伊方発電所使用済燃料乾式貯蔵施設に関する  
原子力安全専門部会報告書  
(案)

令和 2 年 11 月

伊方原子力発電所環境安全管理委員会  
原 子 力 安 全 専 門 部 会

図3 周辺斜面評価結果

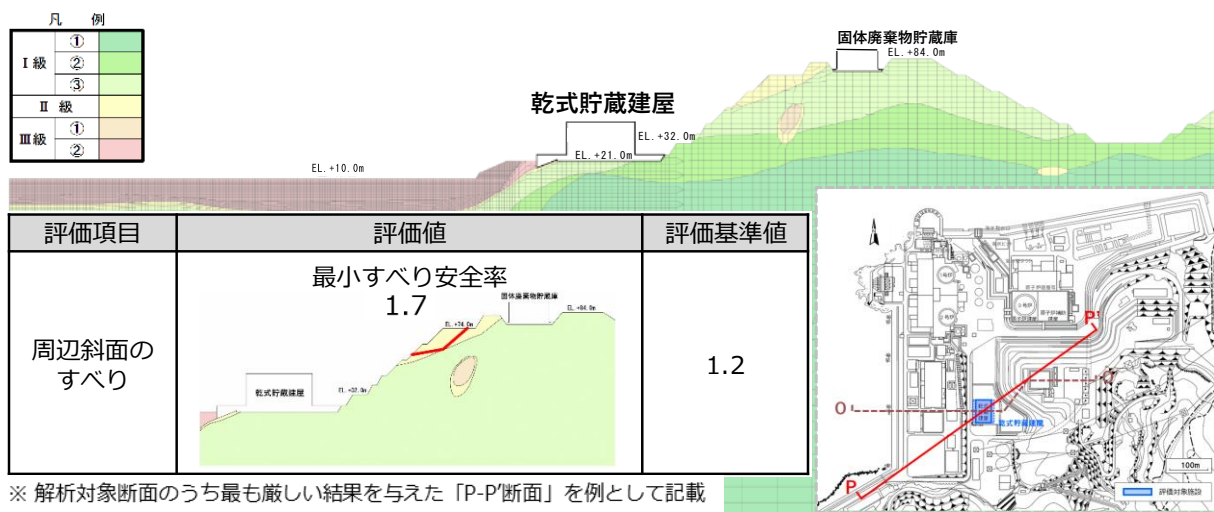
乾式貯蔵施設の周辺斜面の安定性評価に係る物性値はどのように設定しているのか。

ボーリング調査及び室内試験等を行い、伊方3号機に係る新規制基準適合性の確認において実施した調査結果と整合的であることを確認した上で、3号機で使用した物性値を使用して評価している。

評価に当たっては、乾式貯蔵施設への影響が考えられる斜面のうち、耐震評価上、安全性が最も厳しくなると考えられる斜面を代表斜面として選定し、基準地震動に対する地震応答解析を行い、すべり安全率が基準値1.2に対し、1.7と地盤安定性に問題ないことを確認している。

図 17 除熱解析の3次元評価結果

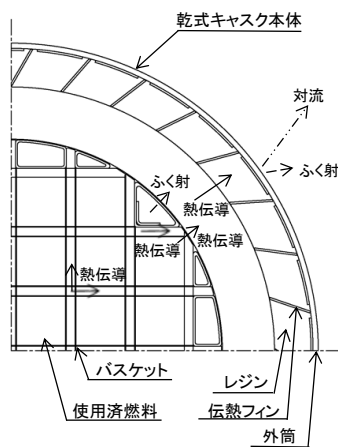
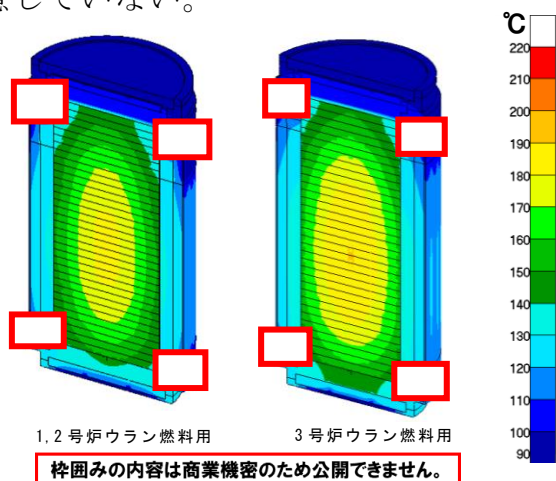
乾式キャスク構造部材温度の解析方法を明確にするとともに、3次元の解析結果を資料に追加すること。

除熱解析は、使用済燃料の発熱量が構造部材による熱伝導及びヘリウムガスによる熱伝導により、乾式キャスク内部から一次蓋や金属ガasketに熱が伝達されるとして各部材の温度を計算している。なお、乾式キャスク内部の温度がより高くなるようヘリウムガスの対流は考慮していない。

図 18 除熱解析における詳細結果

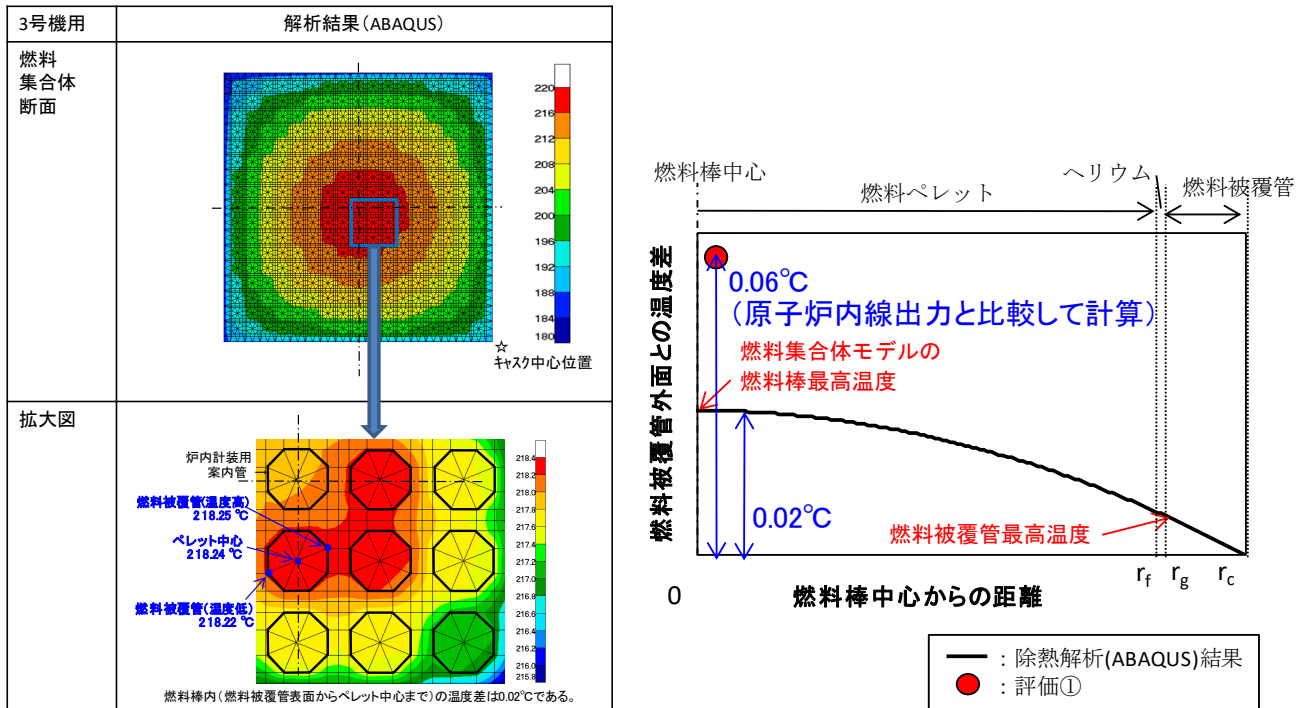
燃料棒間の空間や燃料被覆管やペレット等部材の違いによる熱伝導度の違いも考慮した上で、基準値を満足すると評価しているのか。

1、2号機燃料用キャスクと比べ発熱量の大きい3号機燃料用キャスクにおける使用済燃料の発熱量は約 15.8kW (44GWd/t、15年冷却) であり、使用済燃料1体あたりの発熱量は約 660W、燃料棒1本あたり約 2.5W、燃料棒1mあたりではわずか 0.7W である。

この値は、定格出力で運転中の原子炉内の線出力 (平均 17.1kW/m) に対して約 1/25000 程度であるため、燃料棒内 (燃料被覆管表面からペレット中心まで) の温度差は、定格出力運転中の原子炉内における燃料棒内の温度差約 1400°C か

ら算出した結果、 $0.06^{\circ}\text{C}$ 程度と無視できる程度である。

これを踏まえて、除熱解析の燃料集合体モデルでは、燃料棒のモデルは径方向の要素分割は行わず、ペレット、ギャップ及び燃料被覆管の均質体（熱伝導率は体積平均値）としている。

図 19 3号機ウラン燃料用乾式キャスクにおける線量当量率等の経年変化

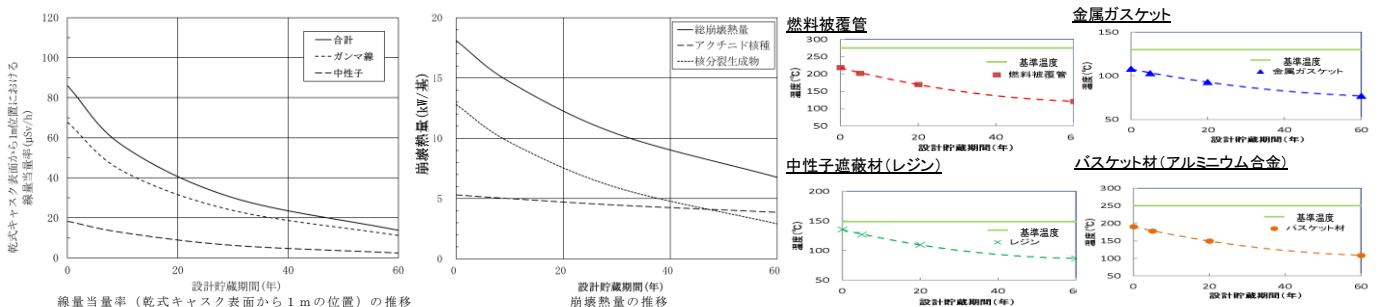
使用済燃料収納時からの乾式キャスク構成部材の温度と線量当量率の経年変化を明確にすること。

線量当量率及び温度（使用済燃料の崩壊熱量）は貯蔵開始時が最も高く、その後、時間の経過とともに低下していくことから、各解析は、最も厳しい貯蔵開始時の条件が設計貯蔵期間中継続すると仮定して保守的に評価している。

図 20 乾式キャスクの構造図

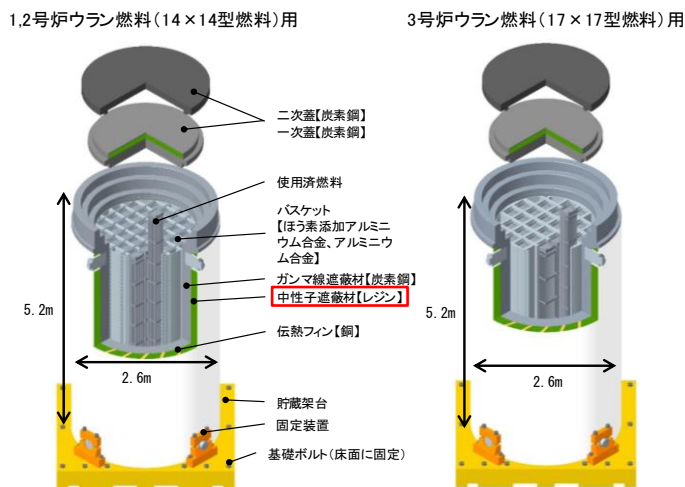
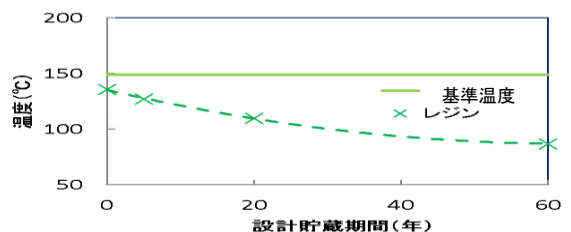
遮蔽に関する解析については、照射や熱の影響によるレジンの劣化についても考慮しているのか。また、レジンが分解した際に発生するガスの影響についてはどのように評価しているのか。

レジン、中性子照射量  $10^{15}\text{n}/\text{cm}^2$  までは、顕著な質量減損は見られないことが確認されているが、乾式キャスクで使用するレジンの設計貯蔵期間中(60年間)の中性子照射量については、最も中性子照射量が高くなる箇所において、貯蔵開始時から一定として評価しても、 $1.6 \times 10^{14}\text{n}/\text{cm}^2$  程度であることから、中性子照射による有意な劣化はないものと考えられる。

レジン、保守的に貯蔵開始時を想定した除熱解析結果で算出した温度(約  $140^\circ\text{C}$ )で、設計貯蔵期間である60年間保持した場合の熱影響により、質量が2%程度減損すると評価されている。貯蔵期間の経過とともに温度は低下することとなるが、遮蔽解析に当たっては、2.5%の質量減損を考慮し、十分に保守的な評価をした上で、安全性を確認している。

また、乾式キャスク側部、蓋部、底部の部材については、中性子遮蔽材であるレジンを配置した領域に、レジンの熱分解で発生した水が水蒸気となり内圧が発生することも考慮して健全性を評価し、十分な強度を有していることを確認している。
